LEGENDA:
Krawężni betonowy 15x22cm na ławie betonowej z oporem
Nawierzchnia z betonu asfaltowego
Wymiana warstwy ścieralnej
Dwudzielne rury ochronne Ø110mm
Stawowa
Rura ochronna
m1 22
mj2 15
mj3 13
i2
t2
i1
mj2 1
mj2 2
mj2 3
i.b.
mj2 9
640/99
641/99
642/99
643/99
644/99
647/99
649/98
811/99
848/99
1143/98
1089/99
698/76
646/99
TTISIA.CD.211-18602/18
Nr uzgodnienia DT-IV, dnia 11.04.2018

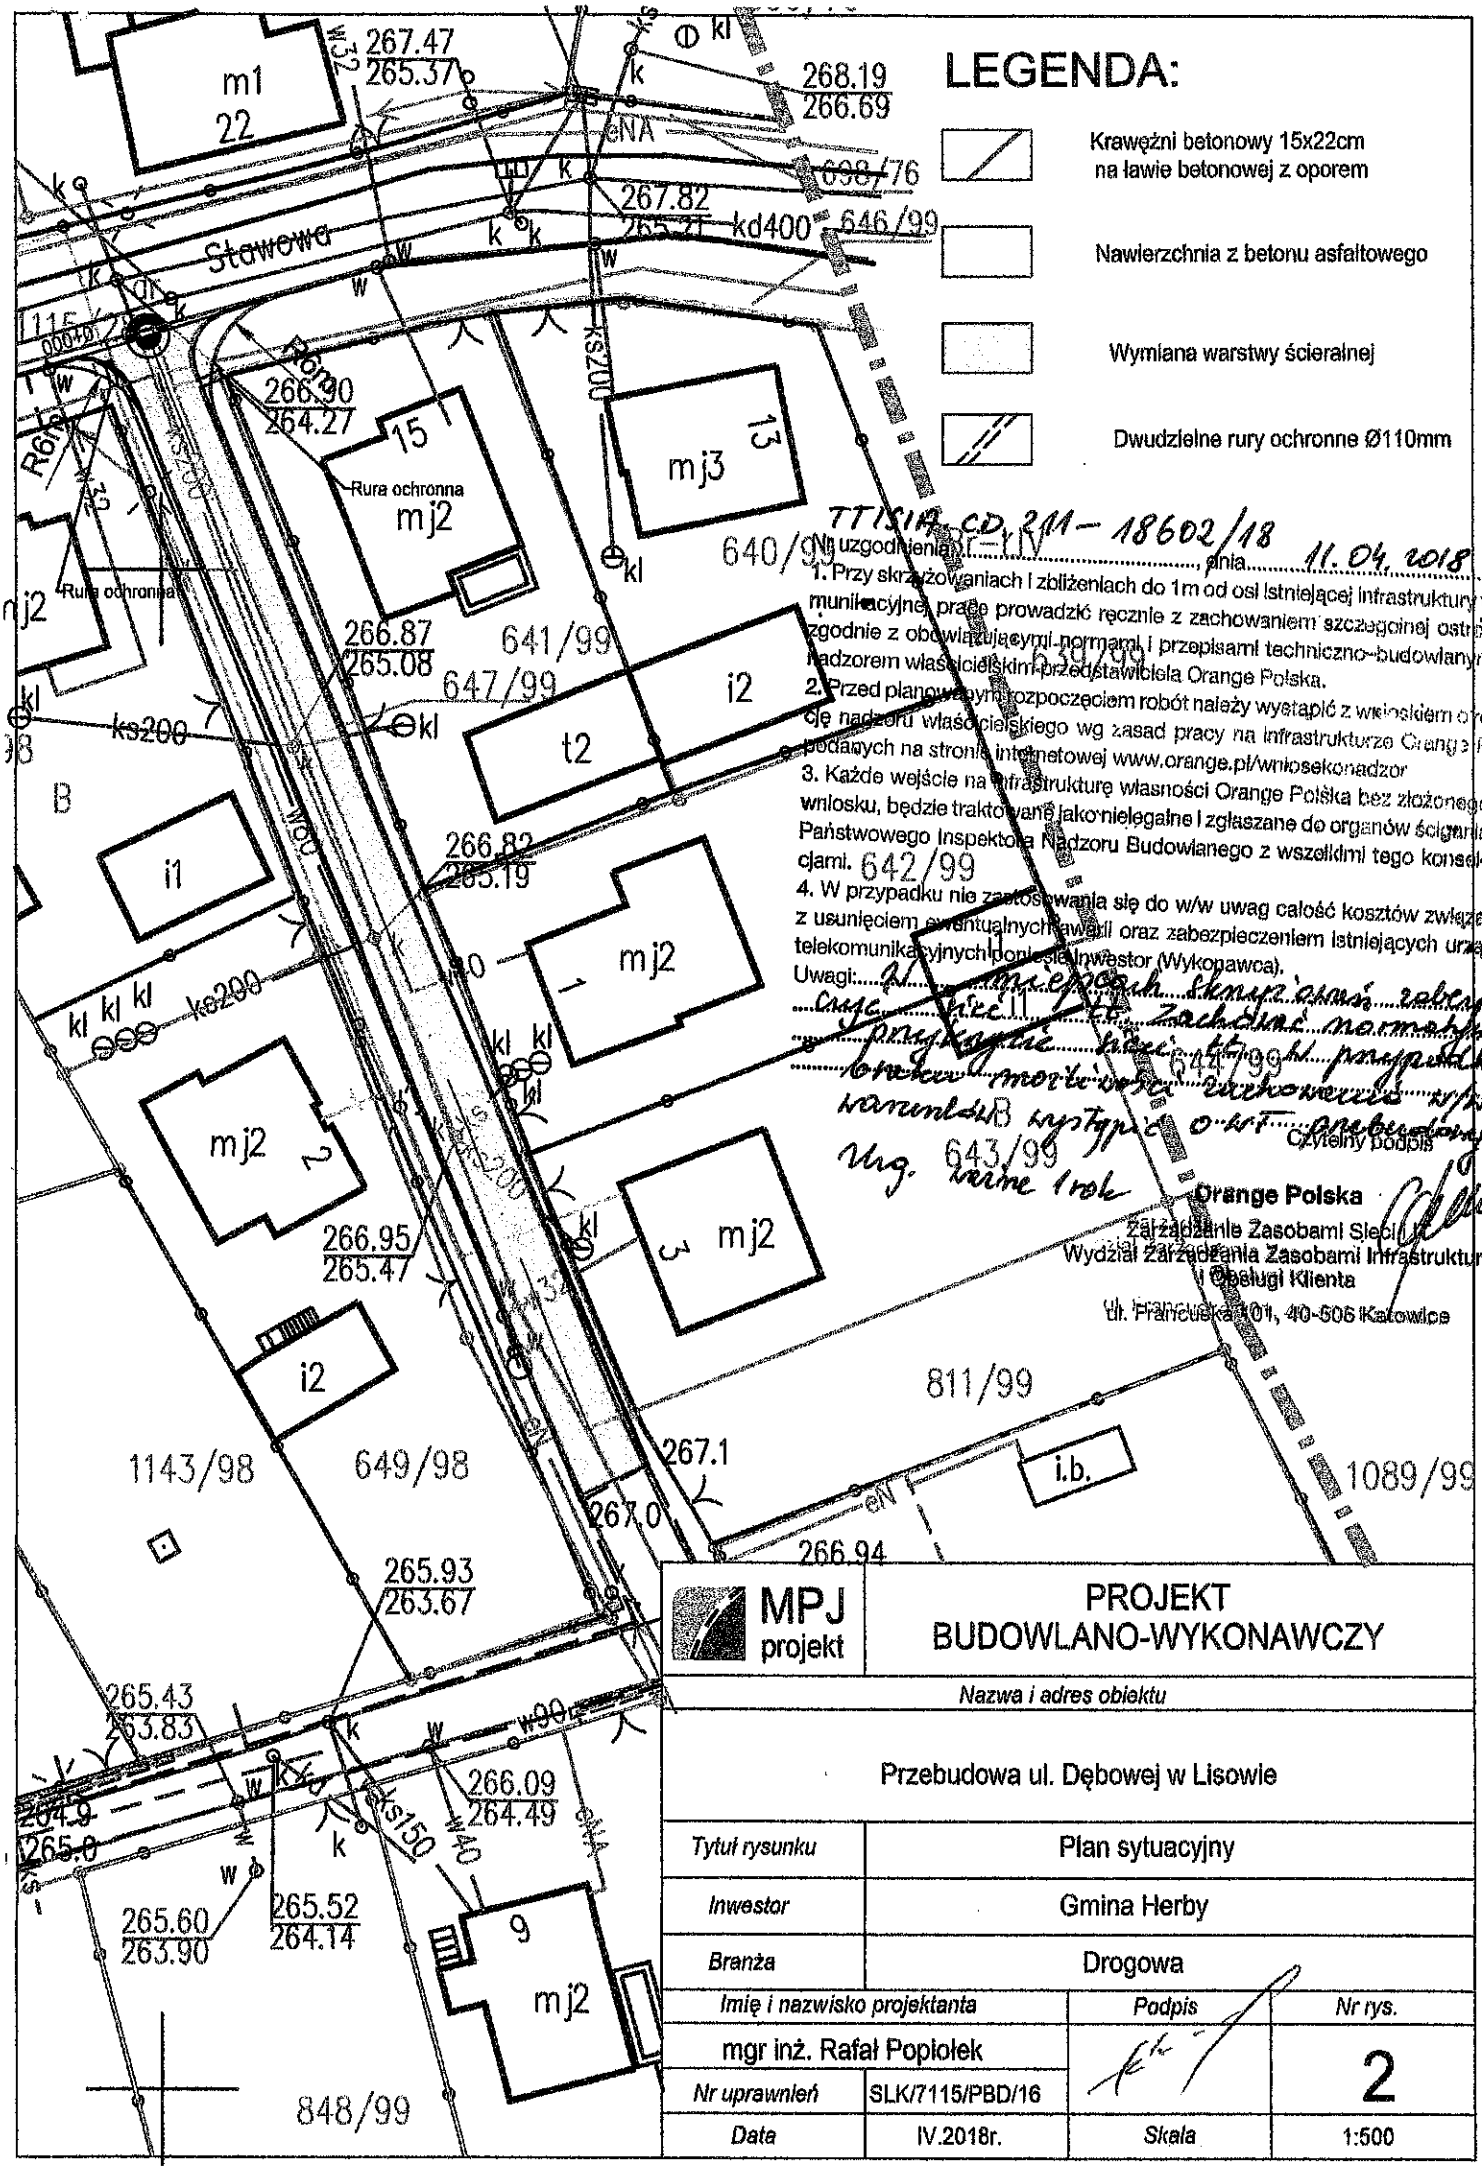
1. Przy skrzyżowaniach i zbliżeniach do 1m od osi istniejącej infrastruktury tele
munikacyjnej prace prowadzić ręcznie z zachowaniem szczególnej ostrożno
zgodnie z obowiązującymi normami i przepisami techniczno-budowlanymi p
nadzorem właścicielskim przedstawiciela Orange Polska.

2. Przed planowanym rozpoczęciem robót należy wystąpić z wnioskiem o realiz
cję nadzoru właścicielskiego wg zasad pracy na infrastrukturze Orange Pols
podanych na stronie internetowej www.orange.pl/wnosekonadzor

3. Każde wejście na infrastrukturę własności Orange Polska bez złożonego w
wniosku, będzie traktowane jako nielegalne i zgłaszane do organów ścigania or
Państwowego Inspektora Nadzoru Budowlanego z wszelkimi tego konsekwe
cjami.

4. W przypadku nie zastosowania się do w/w uwag całość kosztów związanyc
z usunięciem ewentualnych awarii oraz zabezpieczeniem istniejących urządze
telekomunikacyjnych ponosi Inwestor (Wykonawca).
Uwagi: W miejscach skrzyżowań zabezpie
czyć kiszkami zachować normatywne
przykrycie kiszek w przypadku
braku możliwości zachowania zgłosić
warunków wystąpić o wł. przebudowę
Ung. ważne 1 rok
Czytelny podpis
Orange Polska
Zarządzanie Zasobami Sieci
Wydział Zarządzania Zasobami Infrastruktury i Obsługi Klienta
ul. Francuska 101, 40-506 Katowice
MPJ projekt
PROJEKT BUDOWLANO-WYKONAWCZY
Nazwa i adres obiektu
Przebudowa ul. Dębowej w Lisowie
Tytuł rysunku: Plan sytuacyjny
Inwestor: Gmina Herby
Branża: Drogowa
Imię i nazwisko projektanta: mgr inż. Rafał Popiołek
Podpis
Nr rys.: 2
Nr uprawnień: SLK/7115/PBD/16
Data: IV.2018r.
Skala: 1:500
